改善箇所説明図

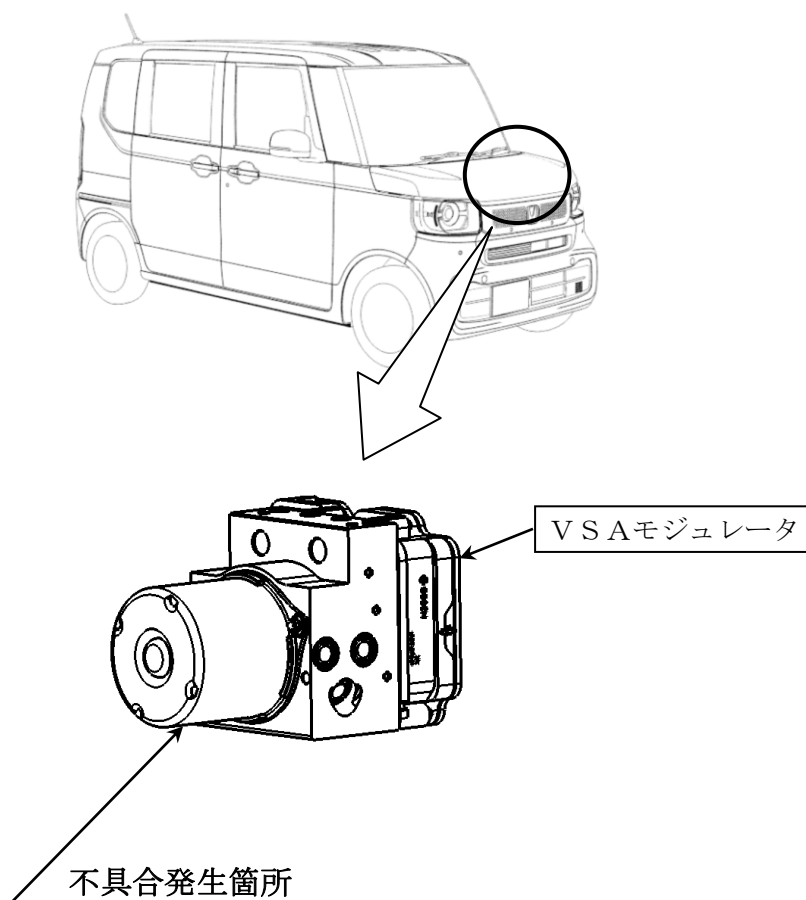
車両挙動安定化制御システム（ビークル スタビリティ アシスト：VSA）において、エアコン停止制御プログラムの設定が不適切なため、エンジン始動直後の低速走行時にブレーキ倍力装置への負圧供給が低下することがある。

また、ブレーキ倍力装置への負圧が不足した際にブレーキペダルの操作力を補助するブレーキ液圧制御プログラムの設定が不適切なため、エンジン始動直後の低速走行時にブレーキ液圧を適切に調整できないことがある。

そのため、ブレーキ倍力装置の負圧が不足した場合やブレーキ液圧を適切に調整できない場合に、ブレーキペダルの操作力が増大するおそれがある。

全車両、VSAモジュレータのプログラムを対策プログラムへ書き換える。
